## 伊方発電所 3号機の耐震安全性評価結果報告書に関する 愛媛県からの要請に対する解析結果の概要

### はじめに

【図 - 1 今回の解析ケースの断層モデル】

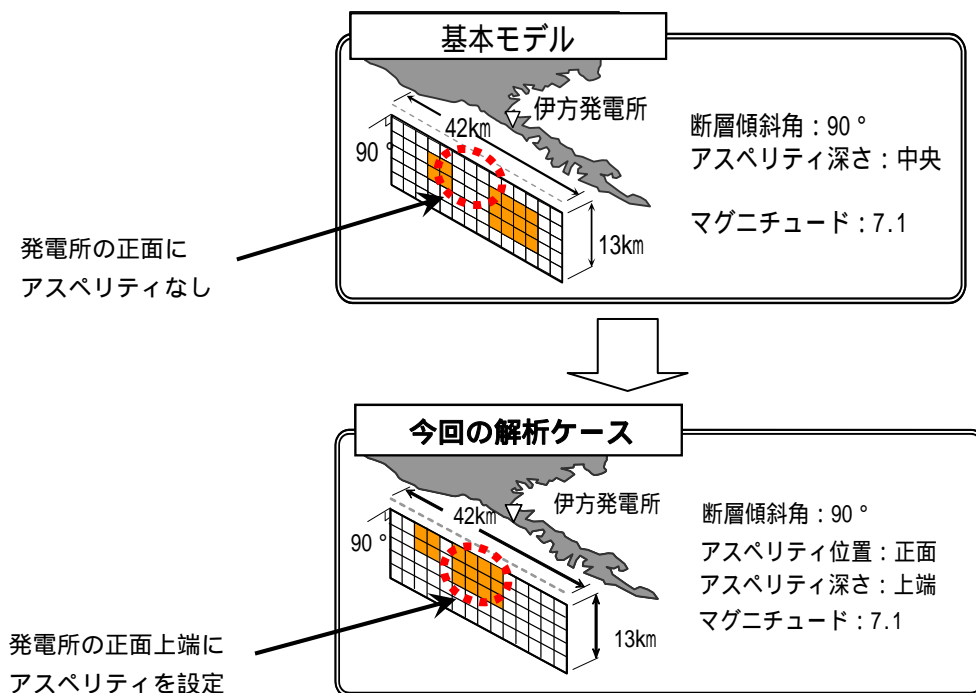
『伊方発電所敷地前面海域の断層の地震動評価において、不確かさの考慮として、大きい方のアスペリティの位置を発電所の前面としたケースを評価すべきである。』との要請により、敷地前面海域の断層群による地震動解析において、断層モデルで設定している大きい方のアスペリティを伊方発電所の正面に配置し、さらにアスペリティを上端に配置した断層モデルを用いて解析しました。（図 - 1 参照）
